# Enquête publique

Préalable à l'autorisation unique requise au titre de l'ordonnance 2014-619 du 12 juin 2014 pour les installations, travaux, ouvrages et aménagements (IOTA) soumis à autorisation au titre de l'article L214-3, et à son décret d'application n°2014-751 du 1<sup>er</sup> juillet 2014, et au titre des articles L214-1 à L214-6 du code de l'environnement (Loi sur l'Eau) relative à l'aménagement de la ZAC de l'écoquartier de l'Arsenal sur la commune de Rueil-Malmaison.

## Rapport du Commissaire Enquêteur

Murielle Lescop

**Figure 1 : Localisation de la pollution résiduelle (source Plan de Gestion et plan d'aménagement du projet).**

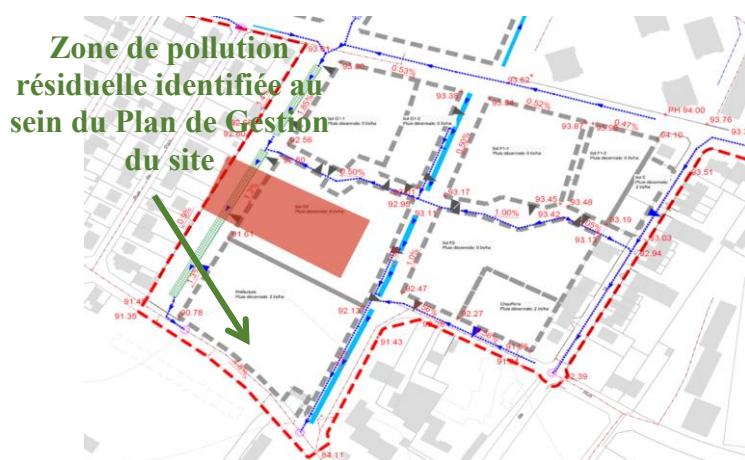
Le maître d'ouvrage a été questionné sur l'avis émis par l'ARS à propos de la sécurité de l'infiltration des eaux pluviales sur le site. Le maître d'ouvrage a fait une réponse complète

*« Les sources de pollution des sols ont été retirées par les anciens propriétaires / occupants du site dans le cadre de mesures suivies par les services de la préfecture des Hauts-de-Seine dans le cadre des cessations d'activités liées aux procédures d'ICPE, et seules des pollutions résiduelles demeurent aujourd'hui dans les sols. Cependant, des plans de gestion des terres ont été réalisés, basés sur la réalisation de nombreux sondages complémentaires, afin de trouver le meilleur exutoire pour les terres impactées sur le plan environnemental et en fonction des futurs usages du site.*

*Ainsi, compte tenu de l'historique du site, toutes les mesures seront prises pour limiter la propagation de la pollution résiduelle. Aussi, au droit des ouvrages d'infiltration, les remblais seront évacués et remplacés.*

*Les eaux collectées seront ainsi infiltrées au droit de terrains neutres.*

*Par ailleurs, sur la partie nord de la ZAC, comme indiqué dans les diagnostics de l'étude d'impact, une zone de gypse a été repérée. A ce stade de l'opération, aucun sondage complémentaire n'ayant été réalisé, les préconisations des bureaux d'étude missionnés par le maître d'ouvrage ne sont pas abouties.*

Le maître d'ouvrage a bien pris en compte la zone de pollution résiduelle identifiée à la suite des différentes études menées indiquée dans le plan de gestion. Les mesures prises, permettent de garantir une infiltration dans des conditions favorables. Les eaux pluviales des épisodes supérieurs aux pluies décennales seront redirigées en dehors de cette zone.

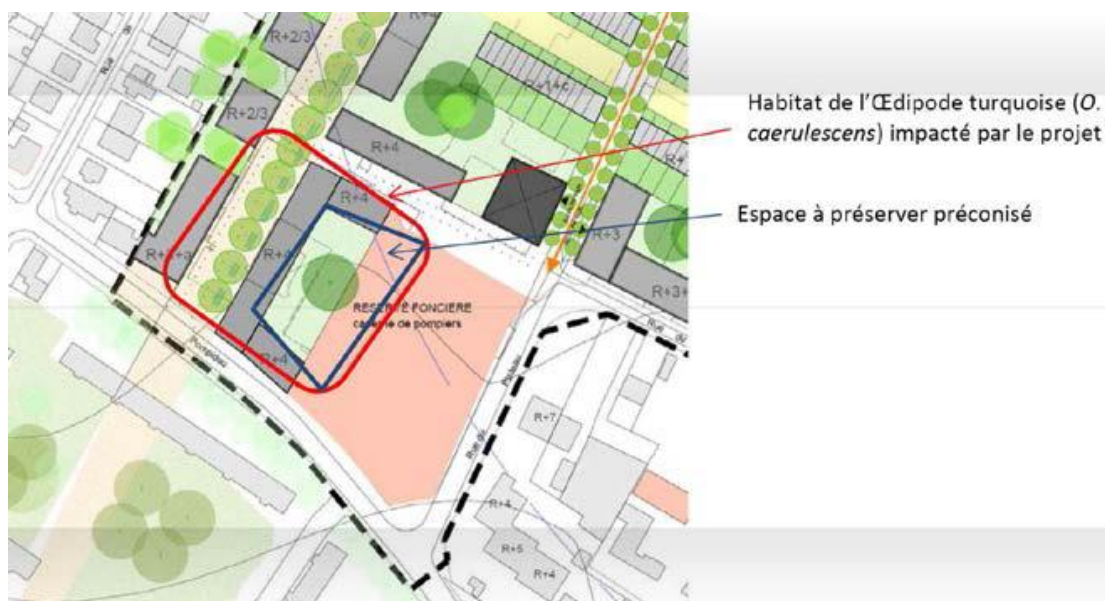
3- Enfin la surface mentionnée dans le schéma ci-dessous (Extrait du dossier page 91 figure 59) a fait l'objet d'un défrichage intensif avec des pelleteuses durant le mois de novembre, rendant illusoire la survie de l'insecte *Ædipode* turquoise espèce protégée en Ile-de-France.
